女川原子力発電所第2号機 工事計画審査資料	
資料番号	02-補-E-01-0100-6-4 改 5
提出年月日	2023年7月7日
【凡例】 [] : 前回ヒアリング資料からの変更箇所

補足-100-6-4 原子炉格納容器調気系主配管の

要目表記載変更について

原子炉格納容器調気系主配管の要目表記載変更について

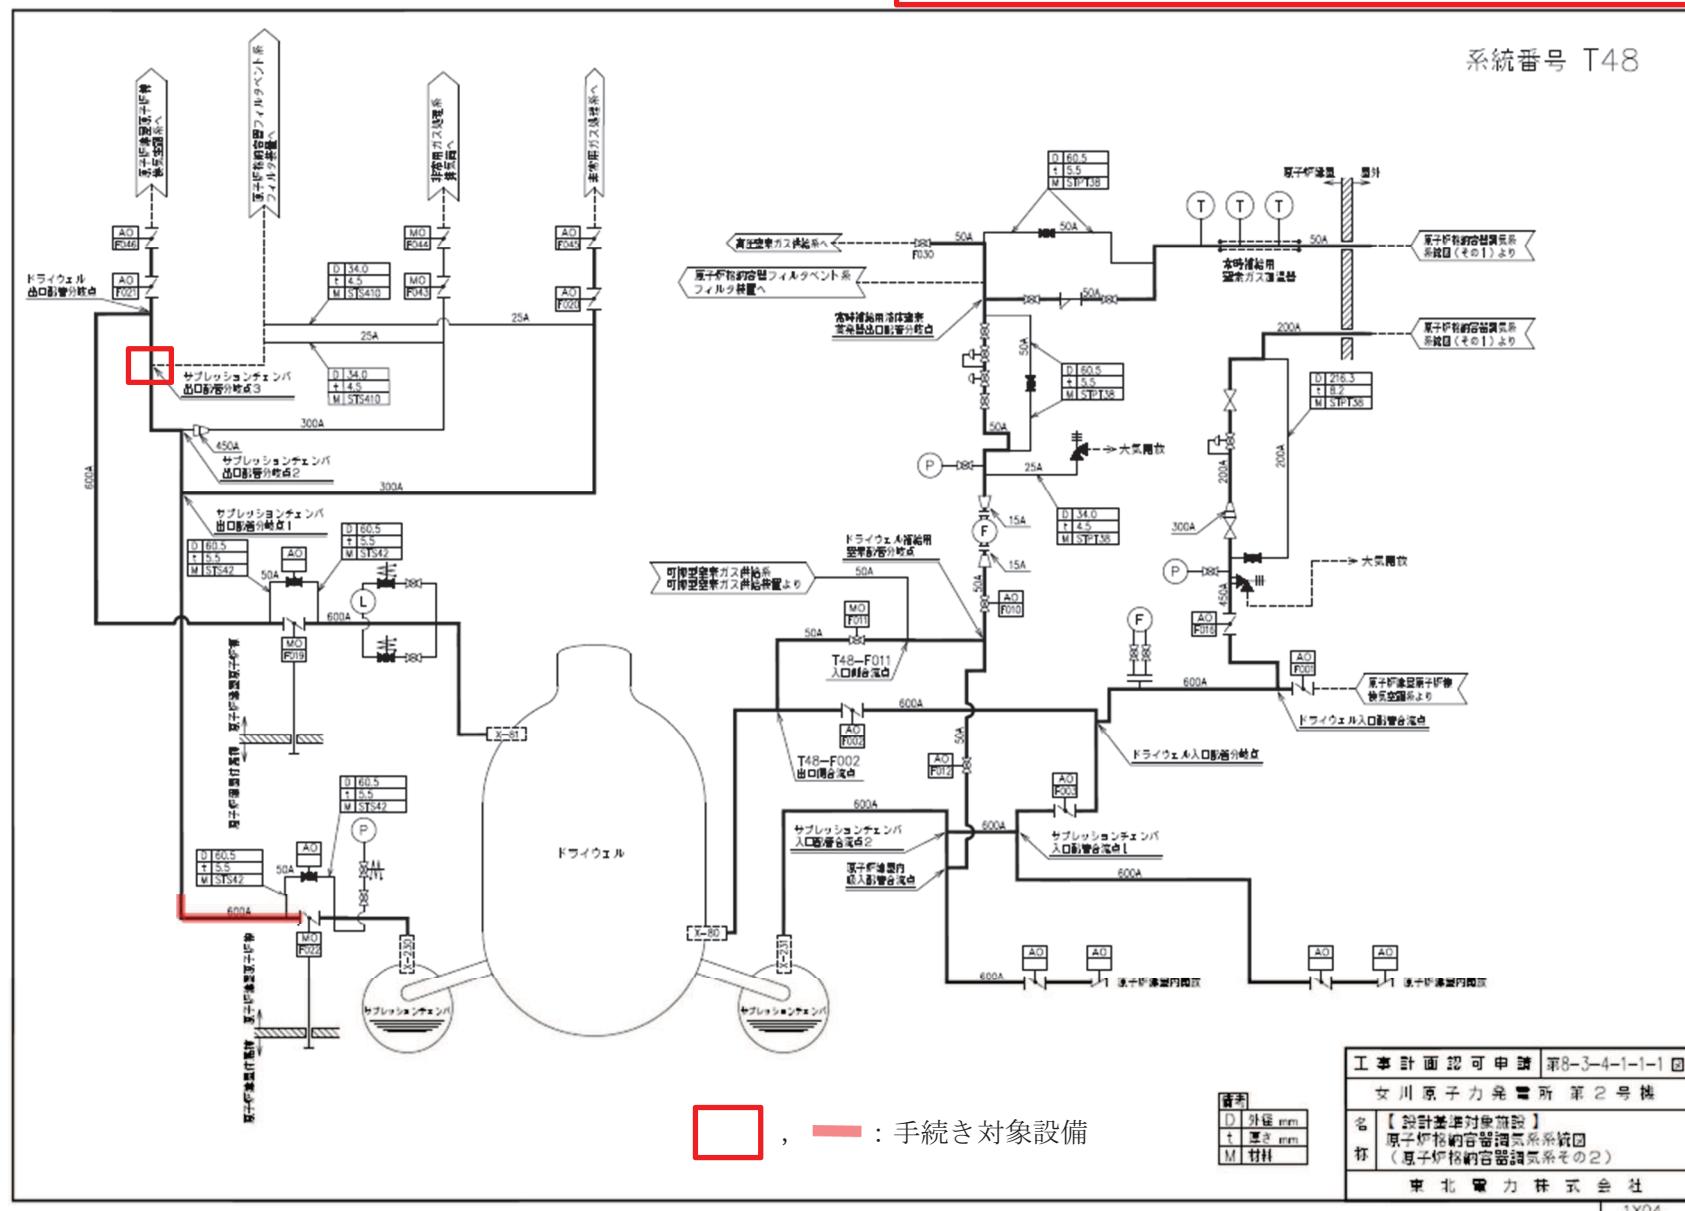
「原子炉格納容器配管貫通部(X-230)～ドライウェル出口配管分岐点」の配管のうち、既設配管の一部を耐震性強化のため厚肉化することが、要目表に適切に記載されていなかったことから要目表の記載の変更を行う。既工事計画において要目表の変更前欄に「-」、変更後欄に厚肉化した配管仕様のみ記載していたことから、当該記載を削除し改めて既設配管の一部厚肉化について記載する。また、厚肉化に伴い SM41C 材を使用していたエルボがなくなり SM400C 材のエルボのみとなることを反映する。

「原子炉格納容器配管貫通部(X-230)～ドライウェル出口配管分岐点」の原子炉格納容器調気系配管から原子炉格納容器フィルタベント系への分岐点において 600A から 400A への分岐が必要であるが、JIS 規格には当該の径違い管継手がないことから JIS 規格外管継手を採用する。

要目表変更前欄：(外径) 609.6/609.6/406.4 (mm), (厚さ) (17.5)/(17.5)/(12.7) (mm), (材料) STS410
要目表変更後欄：(外径) 609.6 (mm), (厚さ) [] (17.5) (mm), (材料) STS410

添付資料3：機器の配置を明示した図面（今回変更認可申請資料）

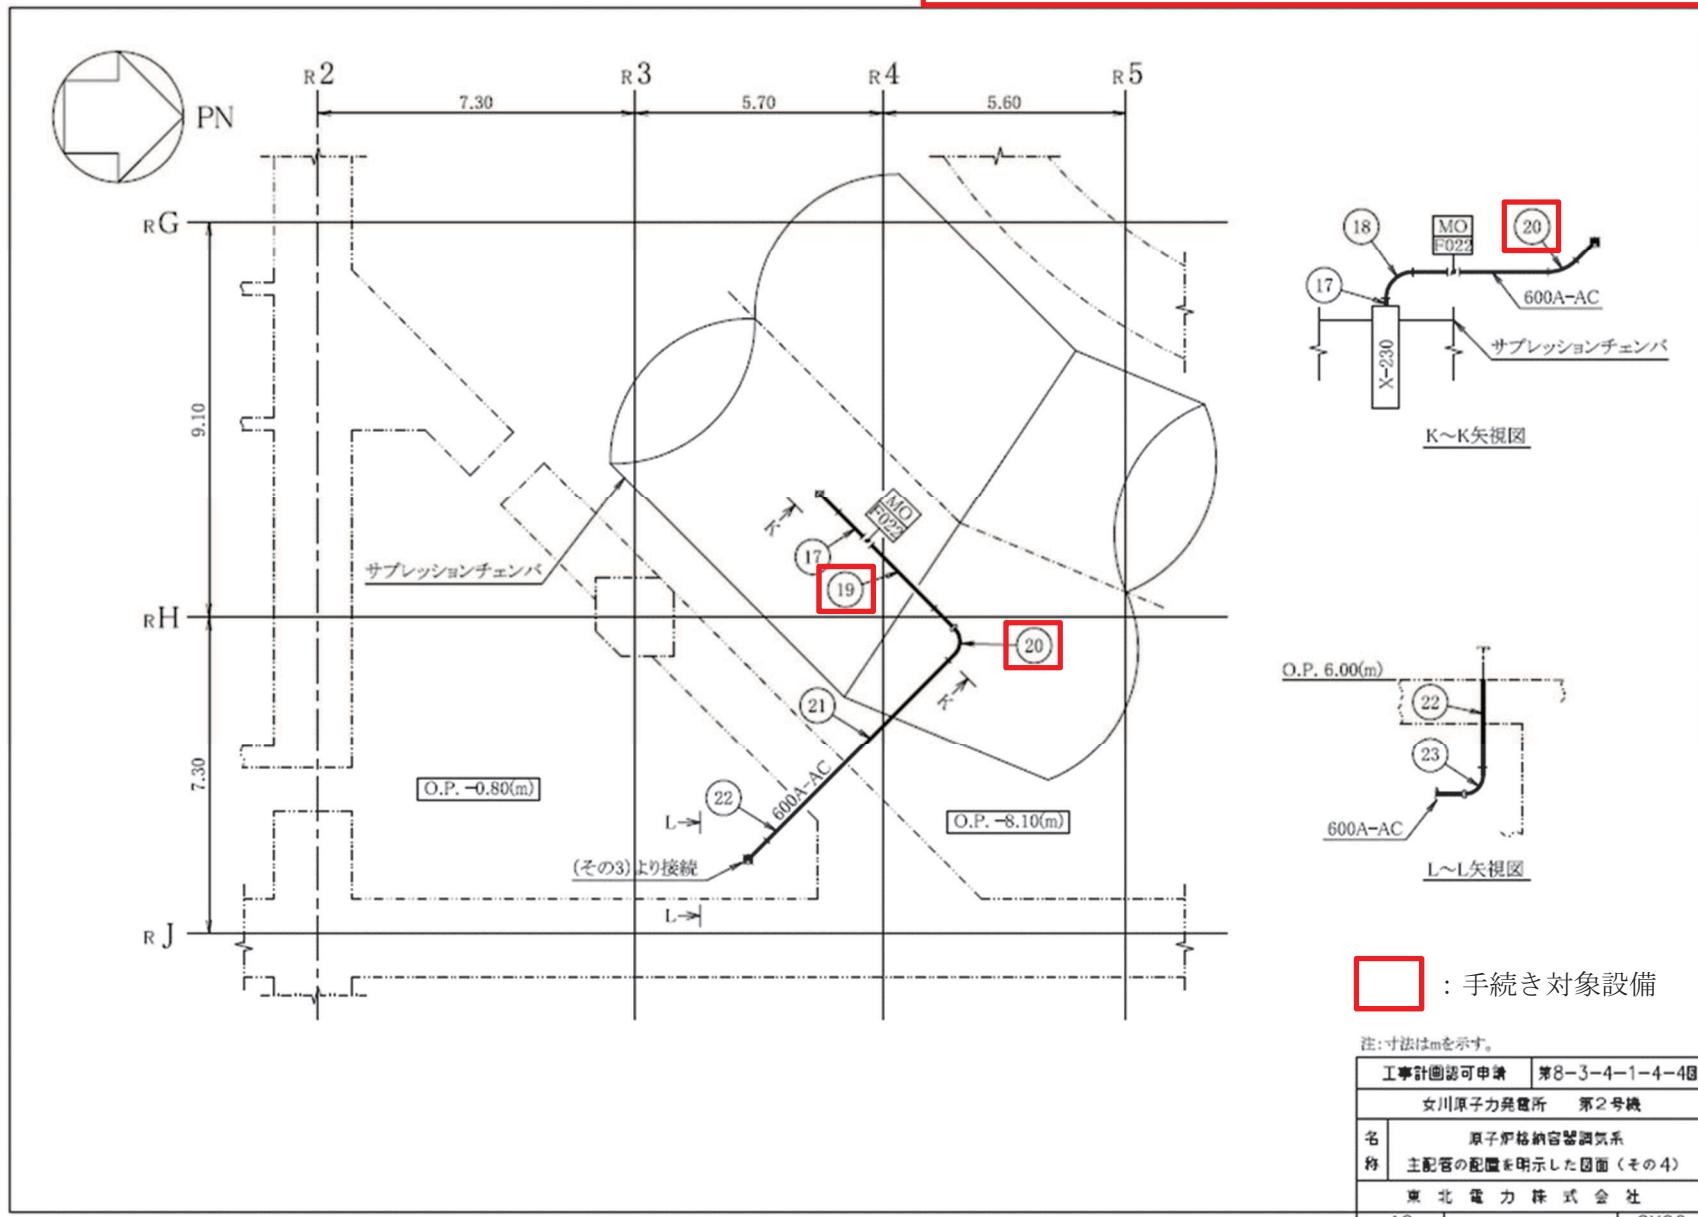
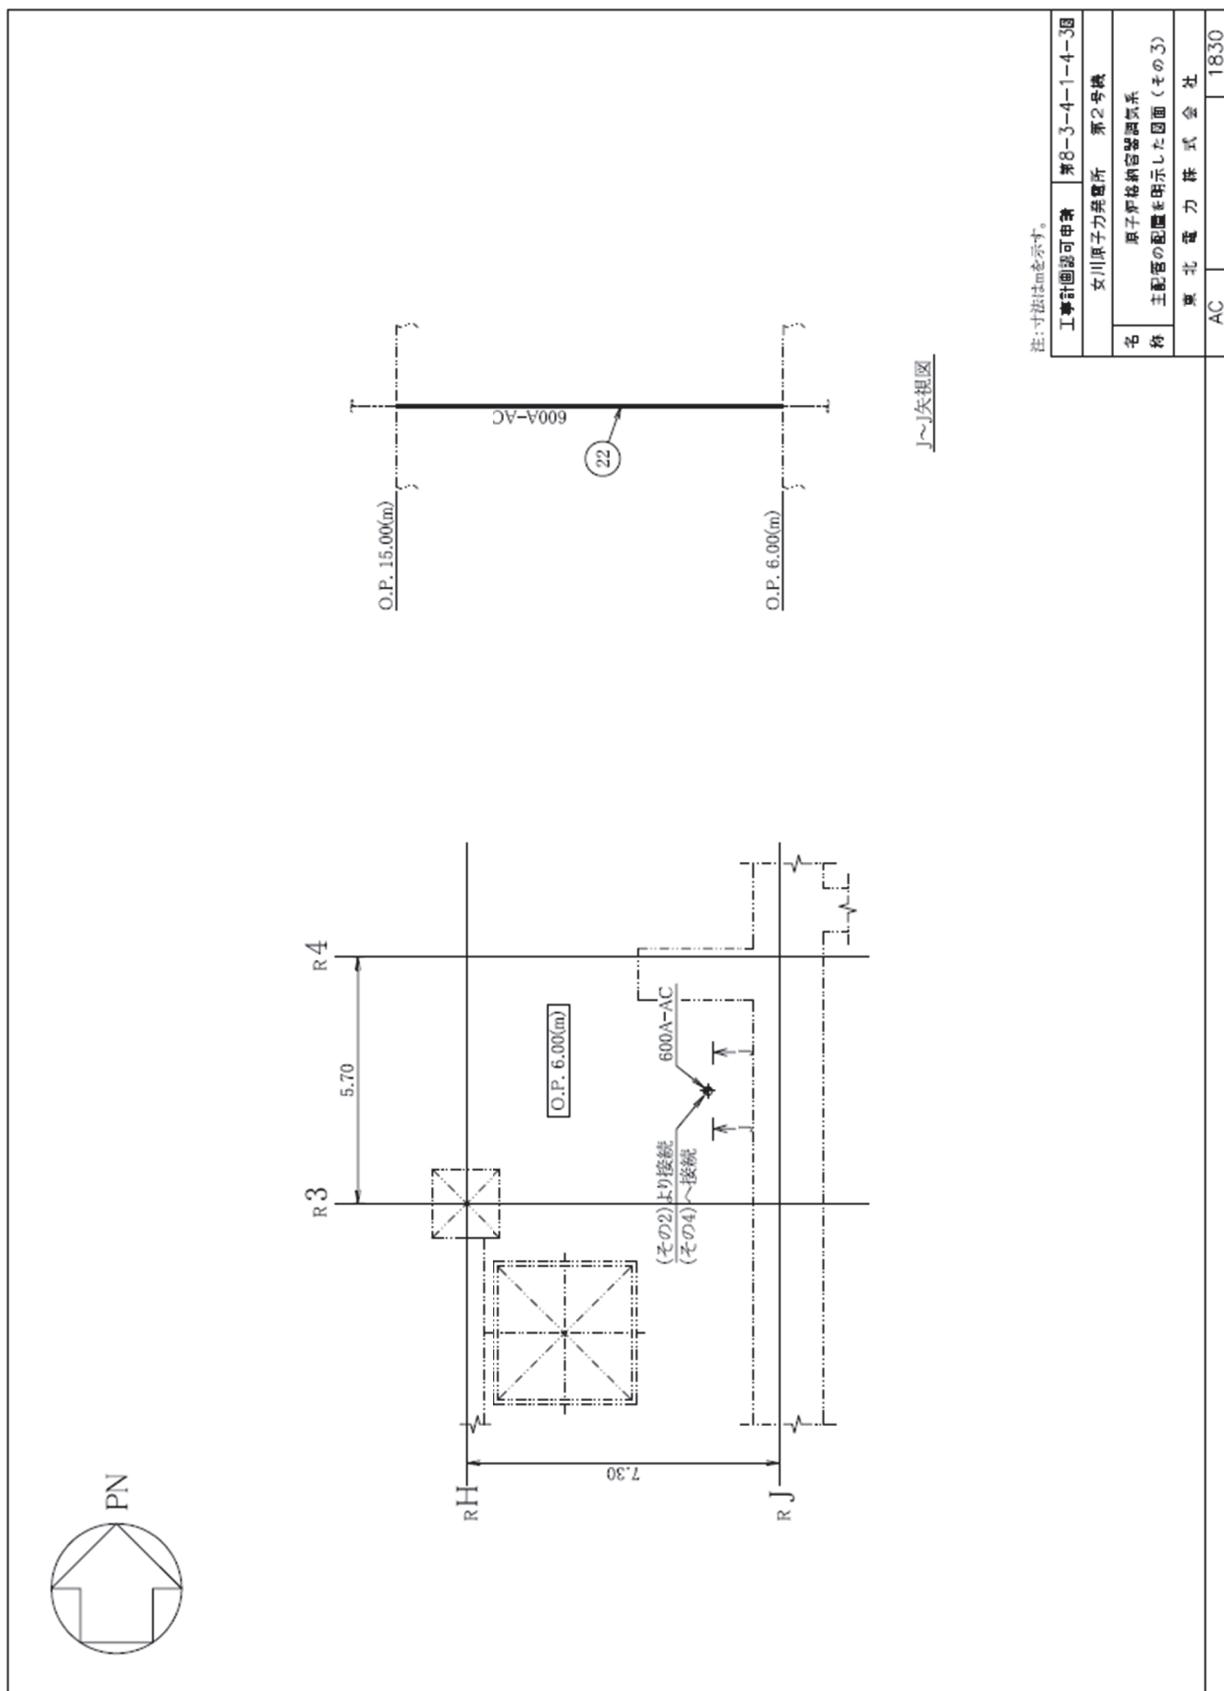
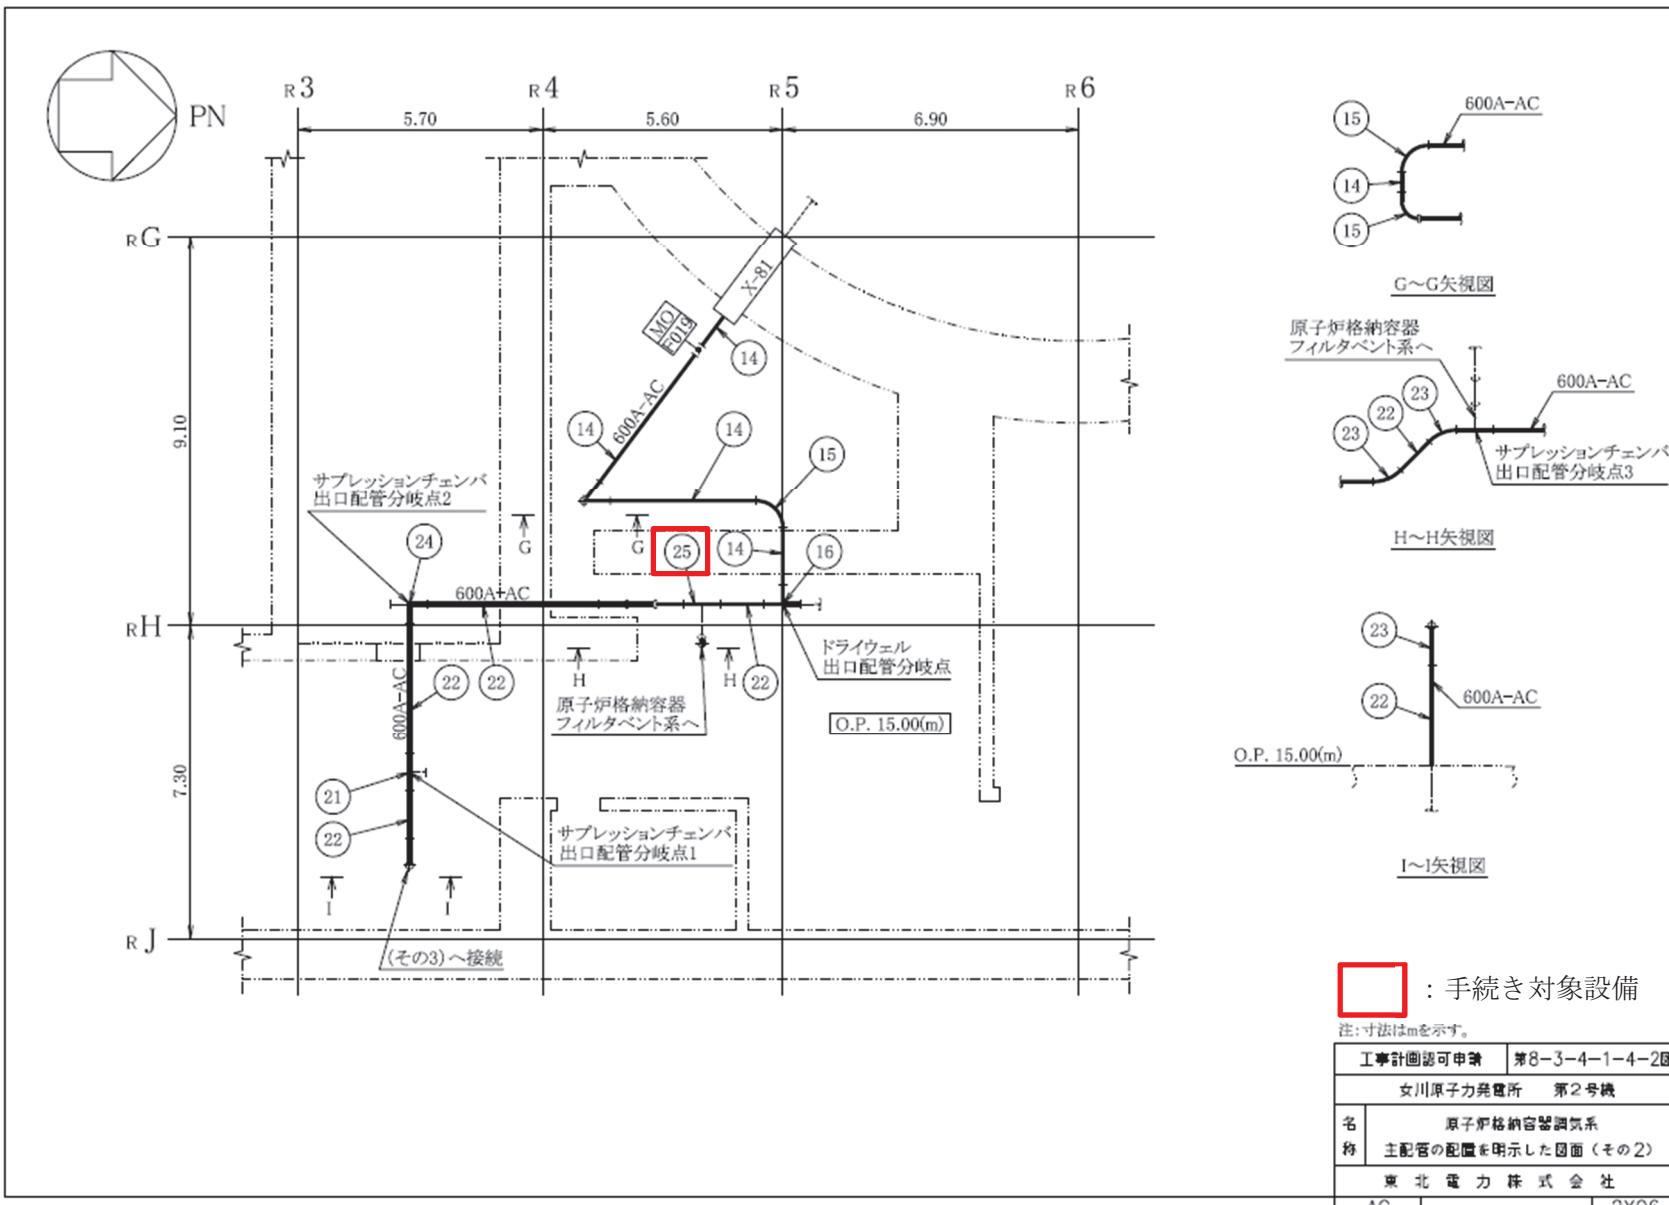
実用発電用原子炉の設置、運転等に関する規則 別表第二 添付書類	関連条文	添付書類名	添付書類の変更の有無	添付書類の変更の有無の理由
原子炉冷却系統施設				
1 原子炉冷却系統施設に係る機器の配置を明示した図面及び系統図	50 条 54 条 63 条 65 条 67 条	<ul style="list-style-type: none"> ・第 8-3-4-1-4-1 図 原子炉格納容器調気系 主配管の配置を明示した図面(その 1) ・第 8-3-4-1-4-2 図 原子炉格納容器調気系 主配管の配置を明示した図面(その 2) ・第 8-3-4-1-4-4 図 原子炉格納容器調気系 主配管の配置を明示した図面(その 4) ・第 8-3-4-1-4-6 図 原子炉格納容器調気系 主配管の配置を明示した図面(その 6) <ul style="list-style-type: none"> ・第 4-3-2-1-2 図 【設計基準対象施設】原子炉格納容器フィルタベント系系統図 (2/4) (原子炉格納容器調気系その 2) ・第 4-3-2-1-6 図 【重大事故等対処設備】原子炉格納容器フィルタベント系系統図 (2/4) (原子炉格納容器調気系その 2) ・第 8-3-4-1-4-3 図 原子炉格納容器調気系 主配管の配置を明示した図面(その 3) ・第 8-3-4-1-4-5 図 原子炉格納容器調気系 主配管の配置を明示した図面(その 5) 	有	原子炉格納容器フィルタベント系主配管の要目表の記載の変更は、既設配管の一部厚肉化及び JIS 規格外管継手の採用を反映するものであり、「原子炉格納容器配管貫通部(X-230)～ドライウェル出口配管分岐点」において本図面を変更する。(別紙 2 参照)

図1 原子炉格納容器調気系 要目表

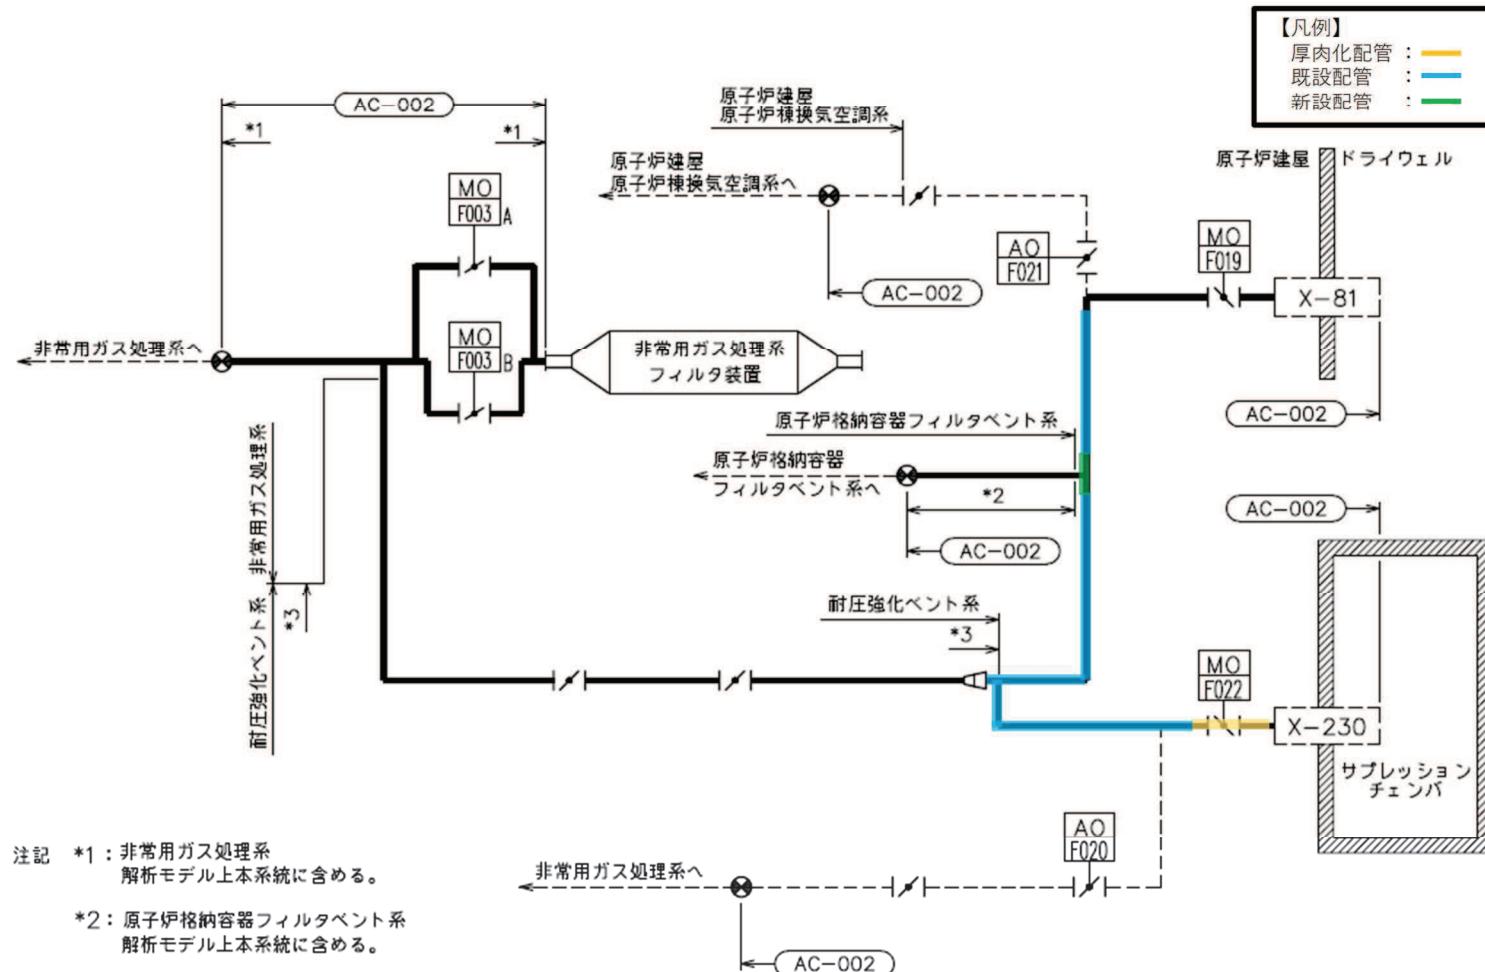
図1の要目表において厚肉化配管を記載しているのは管名称3及び4である。図3の解析モデルにおいて厚肉化配管は、X-230の解析点813から解析点27までである。この範囲の設計条件は、図6の管名称3及び4により確認できこれが図1の要目表に記載の配管仕様と一致している。

また、図1の要目表において既設配管仕様を記載しているのは管名称4及び5である。図3及び図4の解析モデルにおいて既設配管は、図3の解析点27から図4の解析点320までの範囲である。この範囲の設計条件は、図6の管名称4及び5により確認できこれが図1の要目表に記載の配管仕様と一致している。

上記について解析モデルで確認する。図 1 の要目表において JIS 規格外管継手を記載しているのは管名称 11 である。図 4 の解析モデルにおいて当該継手の母管側（外径 609.6 mm）は、解析点 48, 438, 439 の範囲である。この範囲の設計条件は、図 7 の管名称 11 より確認できこれが図 1 の要目表に記載の配管仕様と一致している。

以上のことから、既設配管の一部厚肉化に係る要目表の記載変更は、当初より解析モデルにインプットされていることから当該計算書への影響はない。
